Mercedes-Benz

Actros / Axor / ...

Afb. 1: Tidligere design (eksempel)

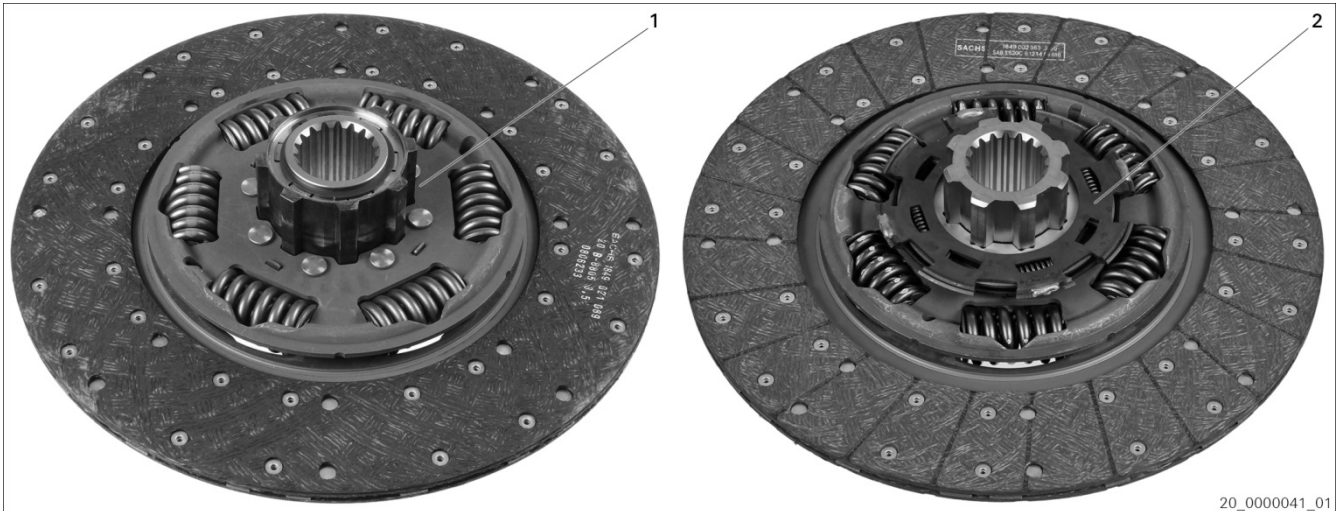
Dobbeltpladekoblingen blev videreudviklet, og designet blev tilpasset til de ændrede tekniske krav. Det tidligere design nav/bøsning (afb. 1) blev erstattet af det nye design med kobleplade (afb. 2).

De forskellige designs komponenter kan ikke indbygges kombineret!

Udskiftningskæde
3400 121 501 → 3400 700 649
3400 700 355 → 3400 700 648
3488 000 102 → 3488 000 400 + 1878 007 185
